İşlem No./Revizyon numarası:	Değişiklik tipi:
2060885/3	Değişiklik: <ul style="list-style-type: none">Servis önlemi

Elektronik merkezi elektrik yazılımında sorun (merkezi elektrik kontrol ünitesi, BCM) ariza teşhis adresi: 0009).

Elektronik merkezi elektrik yazılımının güncellenmesi (merkezi elektrik kontrol ünitesi)

Resim 2: WLAN / Bluetooth üzerinden alış yeterli veya yetersiz olması durumunda bilgilendirme sembollerinin örnek görünümü.

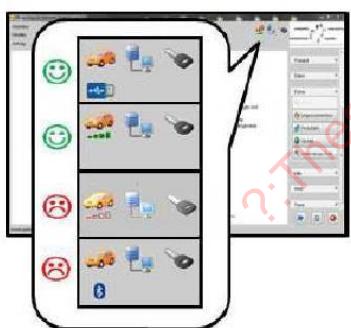
Yetersiz WLAN altında bir uyarı görüntülenir (bkz. resim 2) ve USB kablosu kullanılmalıdır.

Flaşlama hem USB kablosu hem de yeterli WiFi sinyali ile gerçekleştirilebilir.

USB kablosunu bağlamak için arıza teşhis yuvasından frekans başlığı dışarı çekilmelidir!
